改善箇所説明図

【不具合内容】

基準不適合発生箇所

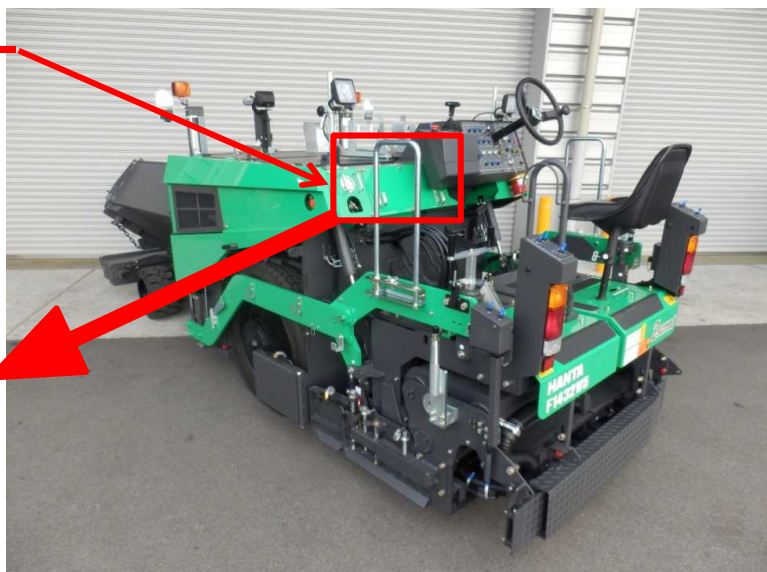
アスファルトフィニッシャーの雨水等の対策評価が不十分なため、雨水等がリヤカバー上部から浸入し、エンジンコントローラ電源リレーの端子部が被水することがある。そのため、端子部が腐食し、エンジンコントローラ電源リレーが作動不良となり、最悪の場合、走行中エンジンが停止するおそれがある。
